From 5.1, 2, e < 5.1, 2, e @amsterdam.nl>
Subject **FW: Situatietekeningen Sandor en Feja**
To 5.1, 2, e 5.1, 2, e @architectencentrale.nl>
Cc 5.1, 2, e 5.1, 2, e @amsterdam.nl>
Date August 31, 2026, 11:00:36 AM CEST

Zie hier de situatietekening van de Sandor aan Javakade 75.

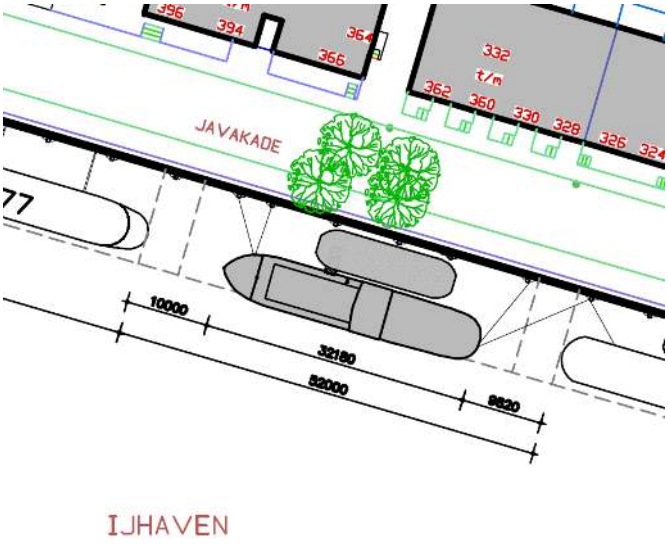
Helaas kunnen we dat onvoldoende uit deze tekening halen, de cijfers zijn te dik en lopen dicht, waardoor het slecht leesbaar is. De diepte (11m) van het perceel staat er ook niet in (wat verder weg wel, maar om een beetje een ingezoomd kaartje te hebben dan verdwijnt die informatie, zie onder).

En de afmeting van het perceel staat er niet in, er staat 52 meter tussen de schepen aan weerzijde, maar hoeveel daarvan is daadwerkelijk de ligtplaats van de Sandor? Ik schat in 42 meter, maar dat moet er wel ook op staan. Het moet heel duidelijk zijn wat de ligplaats is, misschien met een lichte kleur aangegeven?

Is het mogelijk om dit te optimaliseren zodat we het ook voor de Didam en verplaatsingsovereenkomst kunnen gebruiken?
Lukt dat uiterlijk woensdag?
